Европейская экономическая комиссия**Комитет по внутреннему транспорту****Всемирный форум для согласования правил
в области транспортных средств**

Сто восемьдесят шестая сессия

Рассмотрение проектов поправок к существующим
правилам ООН, представленных GRBP**Предложение по дополнению 6 к Правилам № 108 ООН
(шины с восстановленным протектором для легковых
автомобилей и их прицепов)****Представлено Рабочей группой по вопросам шума и шин***

Воспроизведенный ниже текст был принят Рабочей группой по вопросам шума и шин (GRBP) на ее семьдесят четвертой сессии (ECE/TRANS/WP.29/GRBP/72, пункт 17). В его основу положен документ ECE/TRANS/WP.29/GRBP/2021/15 с поправками, содержащимися в приложении III к докладу. Этот текст представляется Всемирному форуму для согласования правил в области транспортных средств (WP.29) и Административному комитету (AC.1) для рассмотрения на их сессиях в марте 2022 года.

«1. Пример маркировки для нанесения на шины с восстановленным протектором, которые поступают в продажу после вступления в силу настоящих Правил

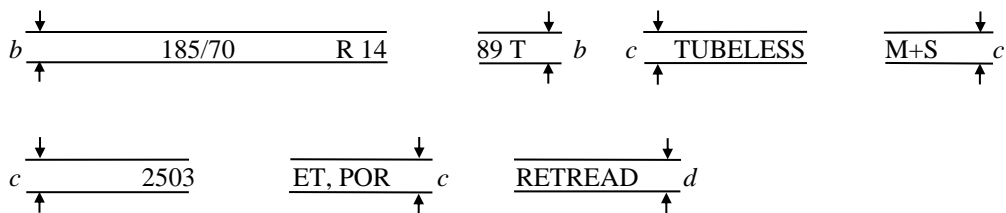
Пункт 1 изменить следующим образом:

относящуюся к типу профессиональной внедорожной (POR) или с усиленным протектором (ET) категории специального назначения».

b: 6 мм (мин.)
 c: 4 мм (мин.)
 d: 3 мм (мин.)
 и с 1998 года 4 мм (мин.)

Эта маркировка указывает на шину с восстановленным протектором:

имеющую номинальную ширину профиля 185;

имеющую номинальное отношение высоты профиля к его ширине, равное 70;

имеющую радиальную конструкцию (R);

имеющую номинальный диаметра обода, соответствующий обозначению 14;

имеющую эксплуатационное описание “89 T”, указывающее на несущую способность 580 кг, соответствующую индексу нагрузки “89”, и на

максимальную скорость транспортного средства 190 км/ч, соответствующую обозначению “Т”;

подлежащую установке без камеры (“TUBELESS”) (“БЕСКАМЕРНАЯ”);

принадлежащую к зимнему типу (M+S);

восстановленную в течение 25, 26, 27 или 28-й недели 2003 года;
